Statutární město Brno

Přestavba ŽUB – městská infrastruktura – Bulvár – sever

VYSVĚTLENÍ, ZMĚNA NEBO DOPLNĚNÍ ZADÁVACÍ DOKUMENTACE

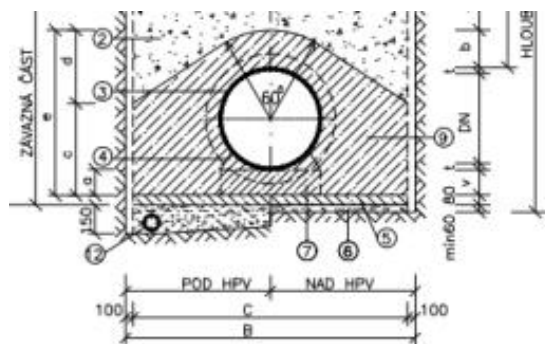
Pol. 22 - DODÁVKA + MONTÁŽ POMOCNÉ OCELOVÉ KONSTRUKCE PRO ZVLÁŠTNÍ ZAKLÁDÁNÍ Z TERÉNU

Pol. 23 - DEMONTÁŽ POMOCNÉ OCELOVÉ KONSTRUKCE PRO ZVLÁŠTNÍ ZAKLÁDÁNÍ Z TERÉNU

Prosíme o specifikaci položek.
